АВТОМОБИЛИ ВСЕХ ТИПОВ

Отменяет и заменяет Техническую ноту № 4242A от ДЕКАБРЯ 2002.
Изменение: Усовершенствование послепродажного решения.

17A НЕУСТОЙЧИВАЯ РАБОТА ДВИГАТЕЛЯ (ДОПОЛНЕНИЕ К ТЕХНИЧЕСКОЙ НОТЕ 4098A)

- Двигатель: K4J, K4M, F4P, F4R
- Коробка передач: XXX

Идентификация катушек зажигания марки SAGEM (без снятия)

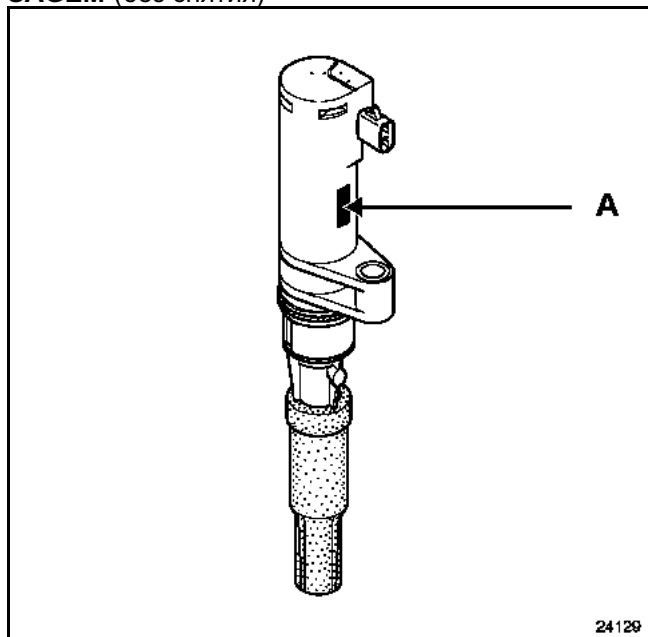
- Выполните полную диагностику в соответствии с Технической нотой 4098А.
 - Если в результате диагностики выявлена неисправность катушки зажигания:
 - Катушка зажигания марки **DENSO**:
 - Замените только неисправную катушку зажигания.
 - Катушка зажигания марки **SAGEM**:
 - Проверьте, **не снимая катушки**, даты их изготовления (А).
 - Замените только неисправную катушку зажигания или все четыре катушки зажигания в зависимости от даты их изготовления.

Замена катушки/катушек в зависимости от даты изготовления

Дата изготовления	Проводимая операция
После 330-3 (напр.: 050 - 4)	Замените неисправную(-ые) катушку(-и) зажигания.
До 330-3 (напр.: 050 - 3)	Замените все четыре катушки зажигания

ВАЖНО! При замене разрешается устанавливать только катушки зажигания марки SAGEM (**Складской №: 82 00 154 186**).
